**Oggetto: Invio elementi di chiarezza di cui ai punti 3, 4 e 5**

**Riferim.: D.M. 0000065 del 16 marzo 2017, trasmesso via PEC il 23 marzo  
2017**

## DM 65 del 17/3/2017, pag. 3

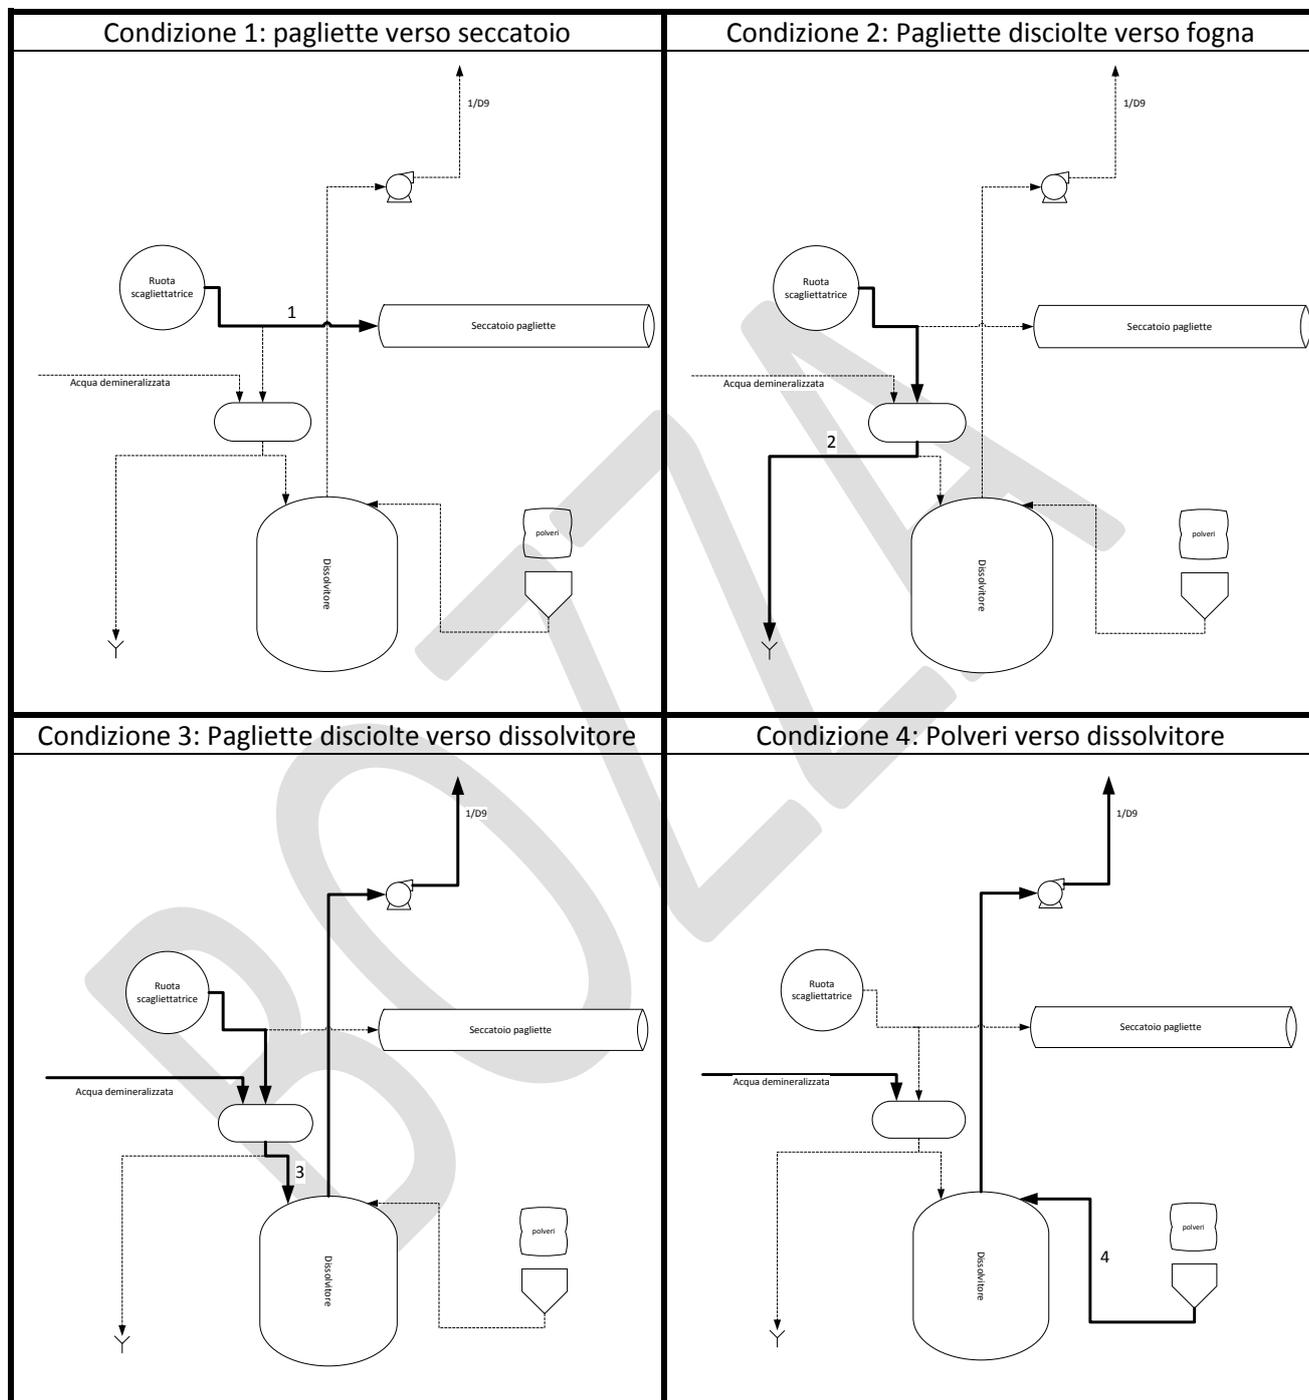
3. Per il nuovo camino previsto 1/D-9, risulta confuso il valore della durata effettiva dell'emissione collegata ai due distinti processi di svuotamento e di ruota di raffreddamento (ruota alla fogna). Entro 12 mesi dall'esercizio dovrà essere loro fornito il risultato del monitoraggio effettuato sulle emissioni.

Entrando più nel dettaglio tecnico, di seguito si riporta uno schema con le 4 possibili configurazioni d'impianto. Per ogni configurazione viene fornita una stima delle ore/anno di funzionamento.

Nell'istanza di Modifica non Sostanziale, di cui al Procedimento Istruttorio ID 938, è specificato che il periodo complessivo di attivazione del punto di emissione 1/D-9, con emissione di polveri, sarà pari a un massimo 250 h/anno. L'emissione è difatti di tipo discontinuo e l'emissione di polveri avverrebbe solo nella fase di svuotamento sacconi e non nella fase di recupero al dissolutore del materiale asportato dalla ruota di raffreddamento in quanto, in questa fase del processo, il recupero avviene su materiale in fase liquida (Cfr pag. 18 del Parere Istruttorio Conclusivo allegato al D.M. 65 del 16 marzo 2015).

Caso	Descrizione	Ore di funzionamento stimate
1	Pagiette verso seccatoio (normale condizione d'impianto)	5000 ore/anno
2	Pagiette disciolte verso fogna	100 ore/anno
3	Pagiette disciolte verso dissolvitore	300 ore/anno
4	Polveri verso dissolvitore	0 ÷ 100 ore/anno*

**La Società si impegna a fornire i risultati del monitoraggio nei primi 12 mesi nel caso in cui in tale periodo vi sia almeno n°1 campagna di dissoluzione delle polveri, altrimenti alla prima campagna utile.**
